18.4

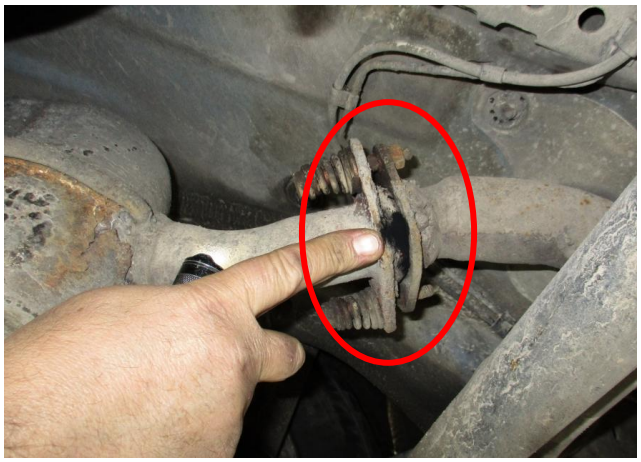
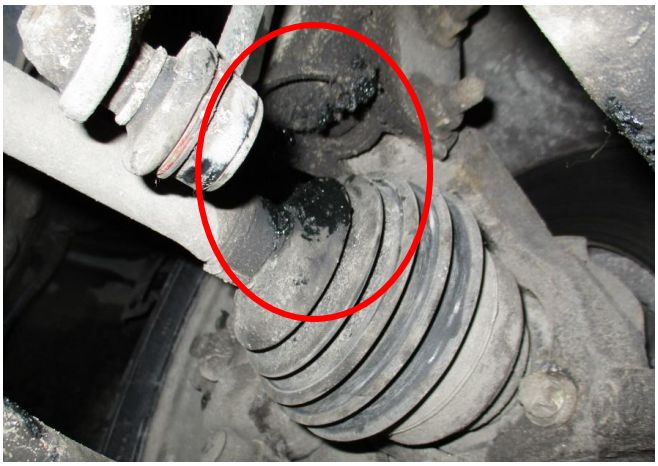
Techninės apžiūros metu šiam 2000 m. gamybos automobiliui taksi OPEL ZAFIRA buvo nustatyta 14 didelių trūkumų. Kelis trūkumus matome nuotraukose.

DT - Ratai ir padangos. Padangos protektoriaus rašto gylis neatitinka nustatytų reikalavimų.
DT - Išmetimo vamzdis ir duslintuvas. Išmetimo sistema yra nesaugi, nepatikimai pritvirtinta arba nesandari.
DT – Transmisija. Purvasaugių nėra arba jie stipriai pažeisti ir neatlieka savo funkcijų

18.5

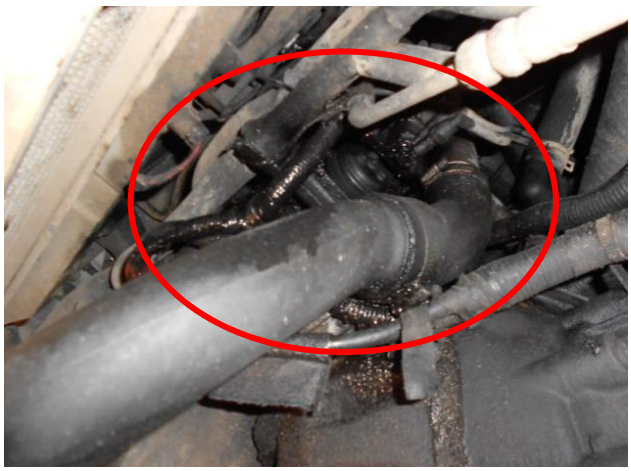
Bėgantis tepalas iš variklio bei netvarkingi elektros laidai šio 2000 m. gamybos automobilio FORD TRANSIT techninės apžiūros metu buvo įvertinti:

DT - Kita tarša. Bet koks skysčio nuotėkis, dėl kurio gali būti padaryta žala aplinkai (gamtai) arba sukeltas pavojus kitiems kelių eismo dalyviams

DT - Elektros laidai (instaliacija). Matomi elektros laidai nesaugūs, neapsaugoti nuo pažeidimų, netinkamai įrengti arba pritvirtinti (prie galinio tilto).

18.6

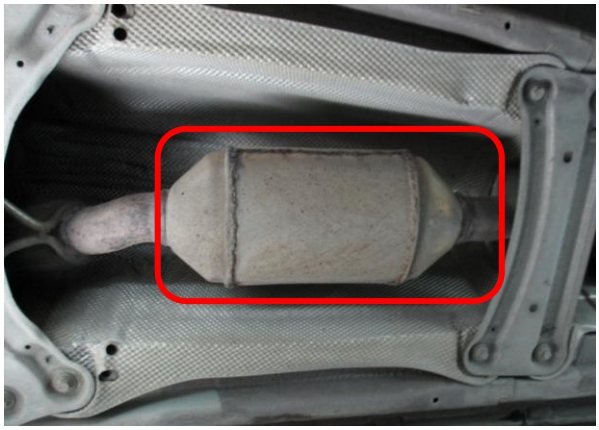
Pažeista 2002 m. gamybos automobilio VOLVO V70 išmetimo sistemos neutralizavimo įranga (automobilis pirmą kartą Lietuvos Respublikoje registruotas 2008 m.) techninės apžiūros metu buvo įvertinta:

NT - Dyzelinio (uždegimo suspaudimu) variklio išmetamosios dujos. Gamintojo įrengtos išmetamųjų dujų neutralizavimo įrangos nėra, pakeista jos konstrukcija, ji pažeista ar neveiksminga.

18.7.

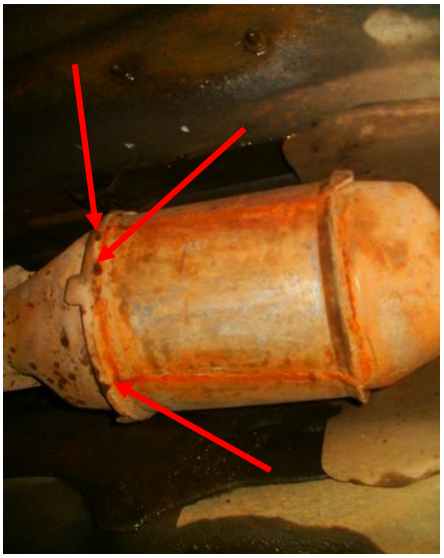
Nesandari 2002 m. gamybos automobilio AUDI 100 išmetimo sistemos neutralizavimo įranga (automobilis pirmą kartą Lietuvos Respublikoje registruotas 2010 m.) techninės apžiūros metu buvo įvertinta:

DT - . Išmetimo vamzdis ir duslintuvas. Išmetimo sistema yra nesaugi, nepatikimai pritvirtinta arba nesandari (katalizatoriaus bakelis).

18.13

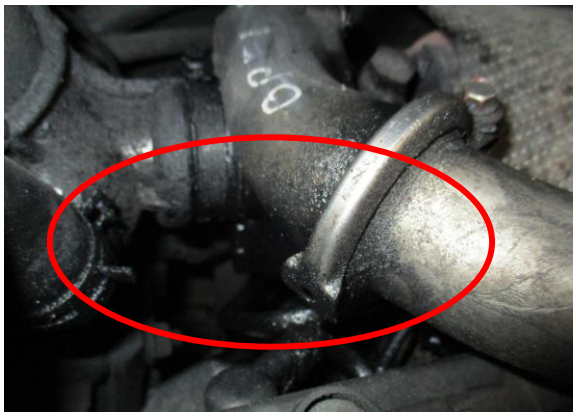
Šiam 2001 m. gamybos automobiliui taksi OPEL ZAFIRA techninės apžiūros metu buvo nustatyta 8 dideli trūkumai. Kelis trūkumus, kurie vertinami “DT” matome nuotraukose.

DT - Dyzelinio (uždegimo suspaudimu) variklio išmetamosios dujos. Variklio būklė ir (ar) veikimas netinkami dūmingumo matavimui atlikti (sunkiasi tepalas iš turbinos, nepajungta oro įsiurbimo žarna prie oro filtro).

DT - Priekiniai žibintai (artimosios ir tolimosios šviesos). Žibintai ir (ar) jų elementai nepritvirtinti arba pritvirtinti netinkamai, nepatikimai (sulaužytas žibinto tvirtinimas)
